**REGULERINGSFORSLAG TIL
OFFENTLIG ETTERSYN**

Fagnotat

Vår referanse: PLAN-2022/20507-101
Saksbehandler: Eline Aresdatter Haakestad
Dato: 09.07.2025

**Forslag til detaljregulering – offentlig ettersyn
Ytrebygda. Gnr. 116, Bnr. 119 mfl., Sandslimarka 260 arealplan-ID
65860000**

Figur 5 Perspektivet til venstre viser eksisterende situasjon fra sør. Perspektivet til høyre viser foreslått ny bebyggelse.

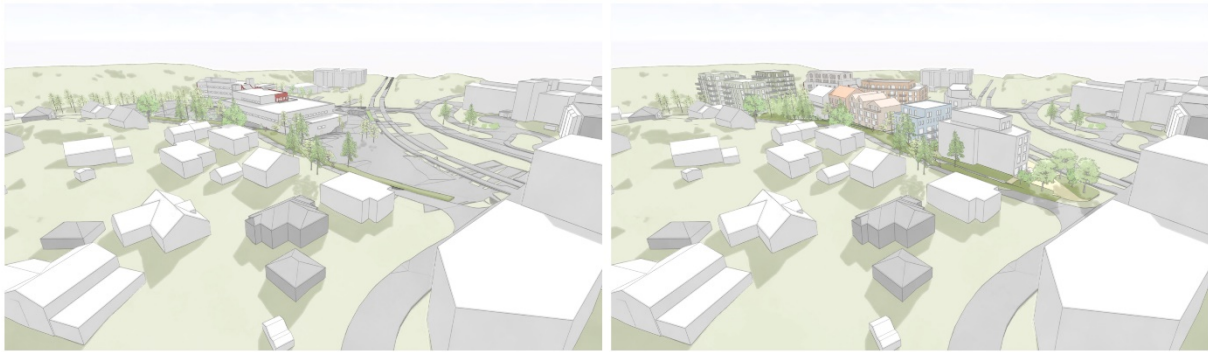
Høyder, fjernvirkning og tilpasning til nabobebyggelsen har vært sentrale tema gjennom hele planprosessen. Manglende tilpasning til nabolaget var en del av begrunnelsen for at planforslaget ikke ble anbefalt lagt ut på offentlig ettersyn i 2024. PBE anbefalte en reduksjon av utnyttelsen i prosjektet og en bedre tilpasning til omgivelsene. I revidert materiale som nå legges ut på offentlig ettersyn, er derimot utnyttelsen foreslått økt fra 27 700 m² til 33 315 m² BRA. Bebyggelsen er likevel bearbeidet betydelig siden 2024. PBE vurderer fremdeles at bebyggelsen må reduseres av hensyn til nabobebyggelse og fjernvirkning. Nedenfor følger våre vurderinger.

Figur 11 Figuren viser hvilke gangveger som tilfredsstiller krav til helning og ikke. Rosa heltrukne linjer viser gangveger med universelt utformet tilkomst.

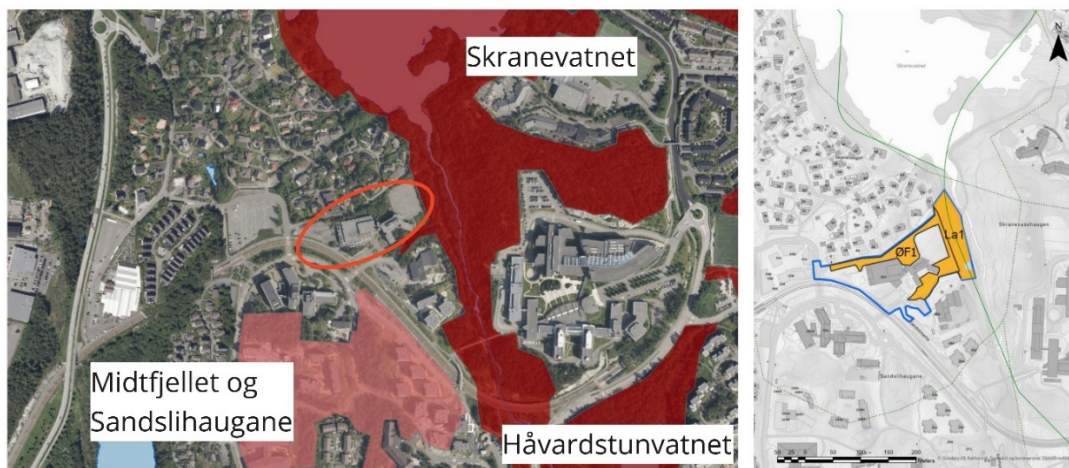
Vi har gjennom planprosessen særlig oppfordret til å se på løsninger for å sikre universell tilkomst fra torget til uteoppholdsarealet på dekket i f_UTE1. Dette har imidlertid krevd store arealer på grunn av høydeforskjellene. Med foreslått planforslag vil det kreve omveier dersom man skal komme seg med rullestol fra torget opp til fellesarealet på dekket. Vi vurderer at dette er uheldig, og ønsker innspill på temaet gjennom høringen.

Figur 14 Figuren til venstre viser resultatene for klimagassutslipp i tonn CO₂-ekvivalenter fordelt etter stadium i livssyklus, ekskludert B6 og B8. Bildet til høyre viser resultatet i klimanorm, med sammenlagt poengsum på 1,3 poeng.

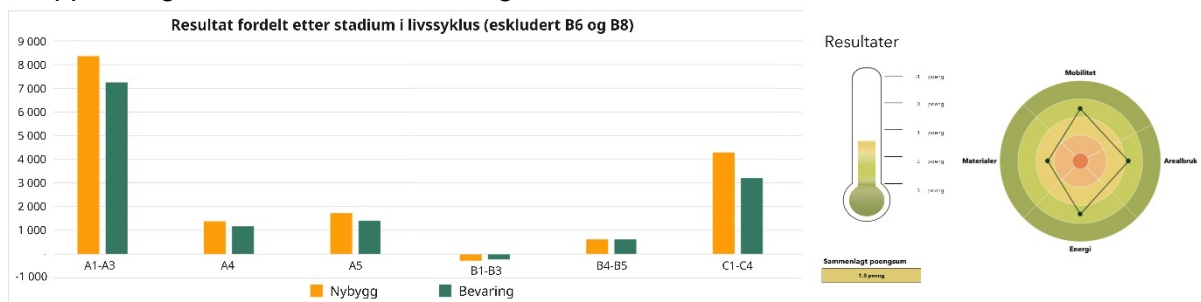
Planforslaget oppnår en total score i klimanorm på 1,3 poeng, se Figur 14. Det er blant annet åpnet for solenergianlegg på alle takflater med høyde inntil 0,5 meter over angitt gesimshøyde i bestemmelse 3.5.2. Det er gjennomført ombrukskartlegging, og resultatet av innledende kartlegging er omtalt planbeskrivelsen i kapittel 4.10.3. Det er resultatet for materialer som trekker scoren i klimanorm ned. På bakgrunn av klimagassberegningene og klimanorm vil vi særlig oppfordre forslagsstiller til å vurdere ytterligere tiltak for å redusere utslipp fra materialbruk til andregangsbehandling. En rekke tiltak som er fylt ut i klimanorm, er ikke sikret i planforslaget, blant annet er det ikke sikret økt ambisjon for energieffektivisering selv om dette er tatt med i klimagassberegningene. Reduksjon i utslipp fra materialbruk og byggavfall er heller ikke sikret, dette må på plass til andregangsbehandling.
